SERVICE INFO – INA 0130

Nová napínací kladka 531 0859 10

Kompletní pokrytí motorů D5204 a D5244

Obrázek 1: 531 0859 10 – nová napínací kladka

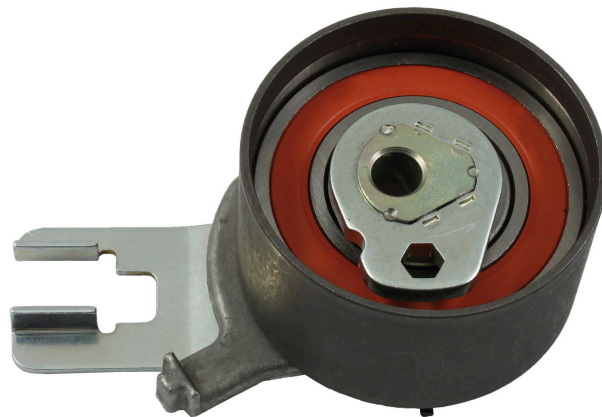
U uvedených vozidel lze použít napínací kladku 531 0515 10 (obrázek 2) jen pro omezený rozsah čísel motorů.

Z tohoto důvodu vyvinul Schaeffler Automotive Aftermarket novou napínací kladku 531 0859 10 (obrázek 1). Ta pokrývá všechny motory D5204 a D5244 v rámci celého intervalu výroby.

Obě napínací kladky se opticky liší pouze v provedení ukazatele nastavení.

Sada 530 0504 10 s napínací kladkou 531 0515 10 je nahrazena sadou 530 0582 10 s novou napínací kladkou.
